**Objet : Projet d'aménagement du parc éolien dans la MRC de L'Érable**  
**Inventaire printanier de l'avifaune dans la MRC de L'Érable, 2009**  
N/Réf. : 605576

Suite aux commentaires que nous avons reçus du Ministère des Ressources naturelles et de la Faune (MRNF) concernant l'objet mentionné en rubrique, il nous fait plaisir de répondre aux trois questions suivantes :

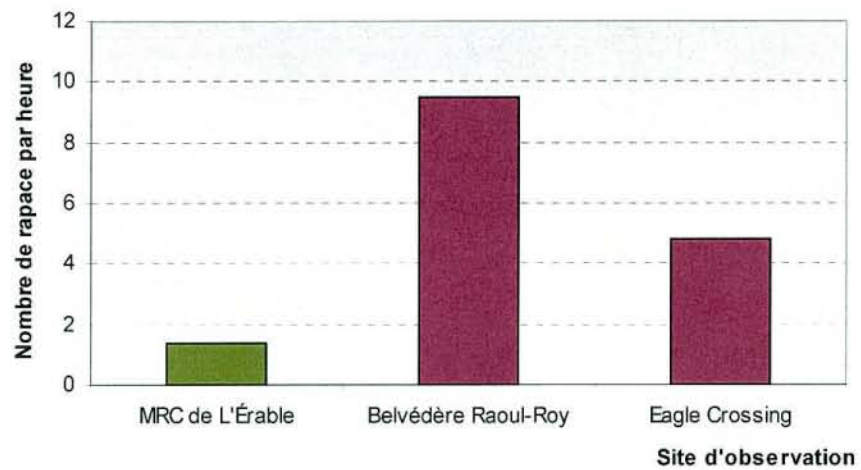
Figure 7, les valeurs utilisées dans l'histogramme pour le belvédère Raoul-Roy et Eagle Crossing sont les valeurs pour la saison alors qu'elles auraient dû être les valeurs pour la période de référence, soit 9,5 (et non 11,8) et 4,8 (et non 6,7).

Effectivement, étant donné que la comparaison du site avec les observatoires connus est effectuée à partir des valeurs pour la période de référence, il serait plus pertinent de continuer en ce sens. Dans le texte, on devrait donc lire « De plus, si l'on compare le nombre global d'individus recensés par heure, les résultats de la zone d'étude sont inférieurs à ceux des deux sites témoins (1,4 versus 9,5 et 4,8 ind./heure; figure 7). ». Aussi, la figure 7 devrait apparaître comme ceci :
